**ODPOWIEDZI NA PYTANIA DO TREŚCI
SPECYFIKACJI WARUNKÓW ZAMÓWIENIA (SWZ) ORAZ ZMIANA SWZ**

Dotyczy: Postępowania o udzielenie zamówienia publicznego prowadzonego w trybie podstawowym pn."Modernizacja Sali gimnastycznej przy SP Pęczino".

Poz.1 MB-79N Okna i witryny drzwiowe (B=2 880, H=3 550)

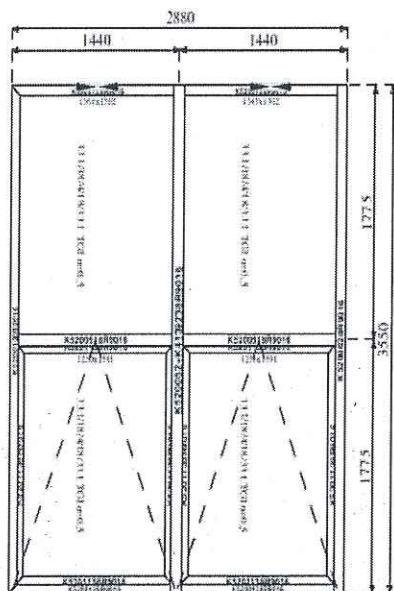
- zamieszczenie zestawienia stolarki okiennej ponieważ sam obmiar (w postaci wyrażenia 23,88*3,54)zamieszczony w przedmiarze robót jest niewystarczający do wyliczenia ceny okien
- podanie więcej informacji dotyczących wykładziny, informacja w opisie zamówienia zawierająca się w określeniu „wykładzina sportowa gr. 3,2mm” jest mało szczegółowa i nie daje możliwości prawidłowej wyceny

Do niniejszych odpowiedzi dołącza się zestawienie dotyczące stolarki okiennej.
